MINISTERIO PARA LA TRANSICIÓN ECOLÓGICA Y EL RETO DEMOGRÁFICO

- 11365** *Resolución de 22 de mayo de 2024, de la Dirección General de Calidad y Evaluación Ambiental, de modificación de condiciones de la declaración de impacto ambiental del proyecto «Planta fotovoltaica Abedul II New Energy, de 53 MWp, y su infraestructura de evacuación en Alfajarín (Zaragoza)».*

Plano tomado del informe de la DGMN (21-04-23)

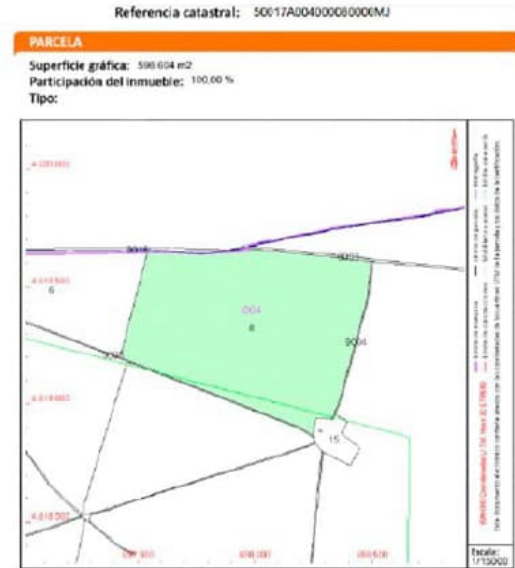
El promotor del proyecto, Enebro New Energy, SL, presenta en su solicitud, una nueva zonificación integrando los datos proporcionados por la Dirección General de Medio Natural del Gobierno de Aragón y los recabados en los estudios de avifauna por SEO/BirdLife en el entorno del proyecto, con el objetivo de mantener o mejorar las

funciones ecológicas del territorio, para garantizar la preservación de las especies objetivo. Finalmente, considera innecesaria la exclusión de la totalidad de la parcela 8 del polígono 4, proponiendo recuperar la posibilidad de implantar instalaciones en la parte más oriental de la parcela, como indica la siguiente imagen:

Indica, también, que con la propuesta de Enebro New Energy, SL, la parte más occidental de la parcela se mantendría excluida, lo que dejaría sin afección a las zonas conocidas de reproducción de sisón (*Tetrax tetrax*), y esta parcela conectaría directamente con la parcela, también excluida, de las promociones Centaurus (expediente 20230378). En estas zonas excluidas podrán aplicarse medidas de mejora de hábitat con el fin de potenciar los hábitats adecuados, tanto para el sisón como para otras aves esteparias.

Analizada la situación y a la vista de las circunstancias que concurren, la Dirección General de Medio Natural del Gobierno de Aragón considera procedente acceder a la propuesta realizada por el promotor de recuperación parcial de la parcela para la explotación de Abedul II (parte más oriental de la parcela 8 del polígono 4), siempre y cuando la parte más occidental de dicha parcela y la colindante de la promoción Centaurus, se mantuviesen totalmente excluidas de cualquier instalación fotovoltaica, debiendo por contra ser incluidas en el programa de mejora de hábitat para especies esteparias que los respectivos promotores deban acometer.

«1.2.2.1 Basado en los estudios del proyecto y en los informes aportados por la Dirección General de Medio Natural y Gestión Forestal del Gobierno de Aragón, y vistas las nuevas circunstancias planteadas con la autorización de nuevas plantas fotovoltaicas en las inmediaciones de la instalación, la ejecución del proyecto deberá ajustar la configuración del polígono de la planta situado más al norte, a la mitad más oriental de la parcela, colindante a otros proyectos previamente autorizados, excluyendo de implantación la mitad occidental que se considera incompatible con la conservación de la avifauna esteparia, en especial el sisón común (*Tetrax tetrax*) y la ganga ortega (*Pterocles orientalis*), a fin de evitar la posible destrucción o deterioro de sus lugares de reproducción. Esta nueva superficie, que quedaría incluida en el proyecto autorizado supone 33,21 ha.

Atendiendo a las indicaciones dadas por la Dirección General de Medio Natural y Gestión Forestal del Gobierno de Aragón, los trabajos en esta parcela deberán ejecutarse, en todo caso, fuera de la época reproductora del sisón, quedando excluidos en consecuencia para dichas obras los meses comprendidos entre marzo y julio (ambos incluidos).»

«1.2.2.6 De las zonas colindantes a la planta fotovoltaica identificadas en la "Propuesta de medidas complementarias-Plan de gestión para especies esteparias", podrán desarrollarse las medidas de mejora directamente en la zona excluida en la condición modificada 1.2.2.1 (mitad más occidental de la parcela del polígono septentrional del proyecto definitivo de la planta), además de las propuestas en dicho documento por el promotor.»
